Endringsnotat, 08.10.2025

OPPDRAAG	Mindemyren S14	DOKUMENTKODE	10216747-01-PLAN-NOT-13
EMNE	Endringsnotat begrenset høring	TILGJENGELIGHET	Åpen
OPPDRAAGSGIVER	Selvaag Bolig AS	OPPDRAAGSLEDER	Heidi Havelin
KONTAKTPERSON	Christian Flølo Geithus	UTARBEIDET AV	Astrid Vangdal/Mathilde Nome
KOPI	ANSVARLIG ENHET

2.1 Forslag til endringer og justeringer i planen

2-33 Kartutsnittet viser hvordan utkraginger var vist i plankart til offentlig ettersyn i 2023 v. felt BAA1.

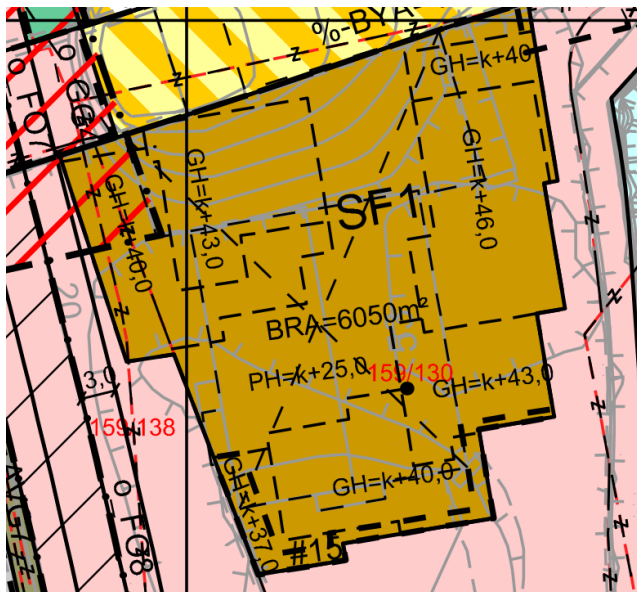
Til offentlig ettersyn kom det merknader og innsigelse på at høydeforskjeller mot fylkeskommunal veiareal/fortausareal må håndteres innenfor byggegrensen.

Til offentlig ettersyn var utkraginger over fortau, torg etc. vist som kombinert formål. Med unntak av fortau langs Fjøsangerveien er det nå endret til bestemmelsesområder.

Bestemmelsene sikrer nå at høydeforskjeller skal tillates kun innenfor formålsgrensen for bebyggelse, uteoppholdsareal, gatetun og torg. Med unntak av fortau langs Fjøsangerveien er utkraginger også nå endret til bestemmelsesområder. Samtidig er muligheten for utkraginger ut over formålsgrenser strammet inn i bestemmelsene. Med unntak av der utkraginger er vist med

bestemmelsesområder tillates ikke utkrageringer ut over formålsgrenser. Eksemplet under viser hvordan utkrageringer er løst i plankart, under bestemmelsesområde #15:
